TECHNISCHES BULLETIN

Modell/Variante:
Rover 200/400 (XW)

Nr.: TB0089 Ausgabe 1
Datum: 29.01.2003
Abschnitt: KAROSSERIE

Title:
GURTSTRAFFER – NICHT MEHR VERFÜGBAR

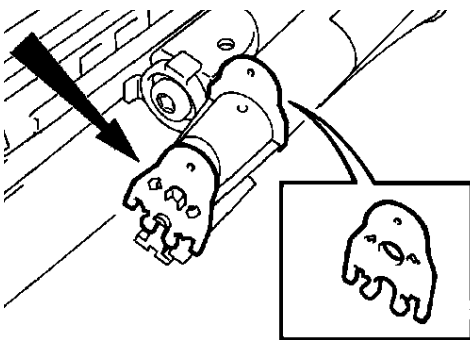
**VORSICHT:** Vor Entfernen des Sitzes oder des Gurtstraffers sicherstellen, dass der **ROTE** Wartungsschlüssel in den Schlitz des Gurtstraffers eingeführt wurde. **Abbildung 1** zeigt die Position des Wartungsschlüssels (mit Pfeil gekennzeichnet) sowie den Einfügepunkt des Schlüssels (Einsatz). Dies ist wichtig, um ein versehentliches Auslösen zu verhindern.

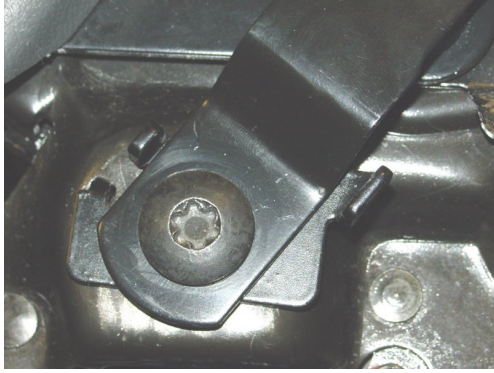
1. Den Vordersitz aus dem Fahrzeug ausbauen, s. Werkstatthandbuch-Reparaturnummer [78.10.44/99](#).
2. Das Vorspannermodul entfernen und entsorgen, s. Werkstatthandbuch-Reparaturnummer [77.73.75](#).
3. Eine neue massive Sicherheitsgurt-Peitsche und Anti-Rotationshalter beschaffen (s. *Teileinformationen*).
4. Die massive Sicherheitsgurt-Peitsche wird mit Befestigungsschraube und wellenförmiger Unterlegscheibe geliefert. Die wellenförmige Unterlegscheibe an der Schraube montieren und Schraube durch die Peitsche anbringen. Mithilfe des Anti-Rotationshalters mit entsprechender Teilnummer die Peitsche am Sitzrahmen montieren (korrekte Position s. Abbildung 2).

HINWEIS: Die Anti-Rotationshalter dienen dazu, die Bewegung der Sicherheitsgurt-Peitsche einzuschränken.

5. Die Schraube der Sicherheitsgurt-Peitsche mit 32 Nm anziehen.
6. Den Vordersitz wieder am Fahrzeug anbringen und die Sitz-Befestigungsschrauben mit 45 Nm anziehen.
